liZP.272.4.2026

Przebudowa budynku Powiatowego CKZiU wraz z pracami towarzyszącymi w ramach zadania pn.: „Powiatowe CKZiU Nowoczesnym Centrum Kształcenia Zawodowego – poprzez przebudowę i remont budynku placówki oraz utworzenie nowoczesnych pracowni kształcenia”

WYJAŚNIENIE TREŚCI SWZ

Fotografia poglądowa

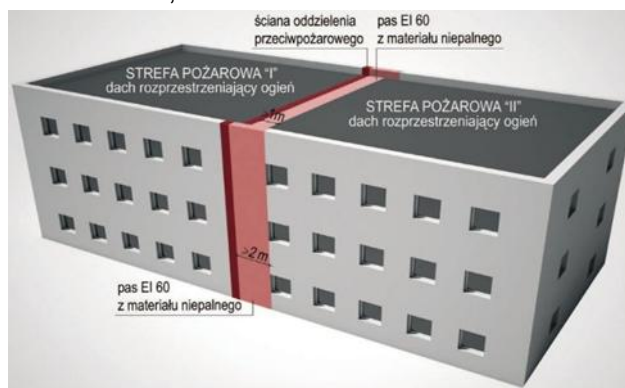
W związku z niespójnością dokumentacji projektowej (architektura vs przedmiar), prosimy o dokładne określenie rodzaju i grubości materiału do ocieplenia dachu.

Docieplenie stropodachu należy wykonać dwoma materiałami tj.: wełną mineralną (skalną) i styropianem (styropapa). Z uwagi na różny współczynnik przewodności cieplnej λ dla wełny i styropianu należy tak przyjąć grubość obu warstw tak, by po ich wykonaniu tworzyły jednolitą płaszczyznę bez jakichkolwiek uskoków przy zachowaniu współczynnika przenikania ciepła $U \leq 0,15 \text{ W}/(\text{m}^2 \cdot \text{K})$ dla dachu zgodnie z Warunkami technicznymi.

Wykonawca jest zobowiązany tak dobrać warstwę izolacji termicznej by spełnić wartości w zakresie współczynnika U przyjęte w projekcie w zakresie projektowanych przegród.

Rozróżnienie materiałowe należy wykonać nad granicą stref przeciwpożarowych – zakres opracowania poziom parteru przy strzelnicy.

W wycenie przyjęto pas o szerokości 2,0 m.
